Znak: BRI-DK.271.1.2015

Informacja dla wykonawców

Przebudowa dróg i ulic na terenie Miasta i Gminy Sędziszów w 2015 roku

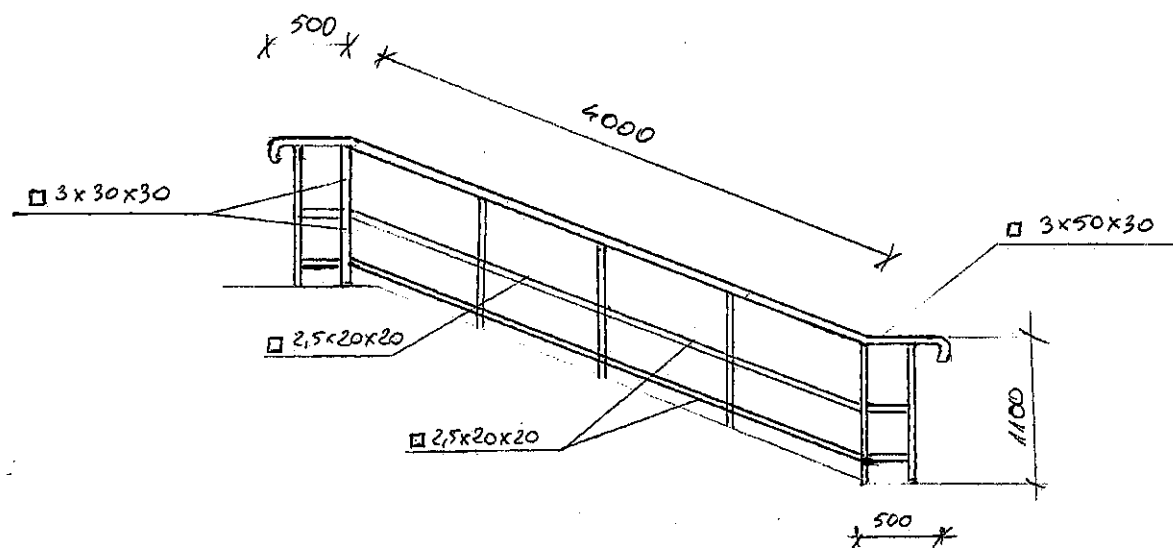
Pyt. 4 Dot. Poz. 26.8 kosztorysu ofertowego – prosimy o zamieszczenie rysunku prefabrykatu

Odp. Należy przyjąć do wyceny odwodnienie liniowe betonowe z kratką stalową ocynkowaną. W załączeniu zdjęcie.

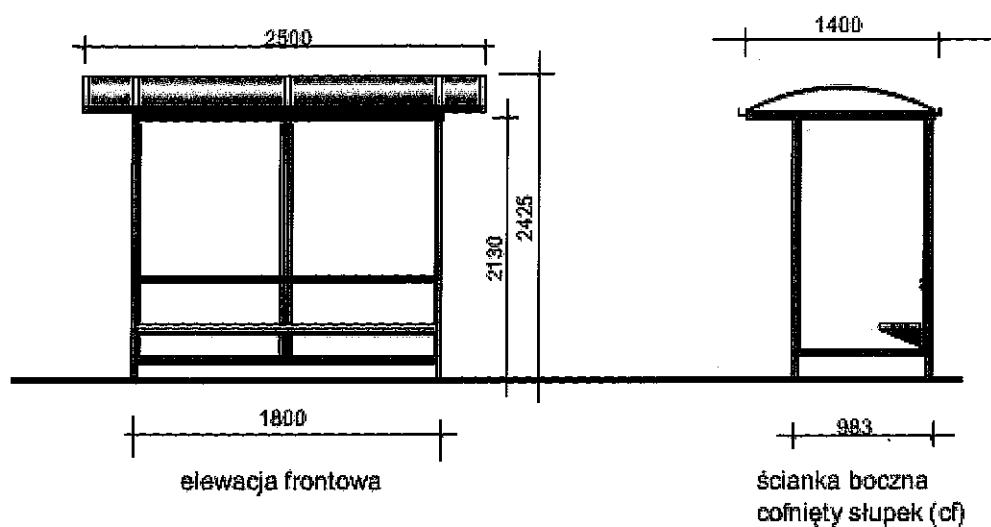
Pyt. 5 Dot. Poz. 27.13 kosztorysu ofertowego – prosimy o zamieszczenie rysunku balustrady
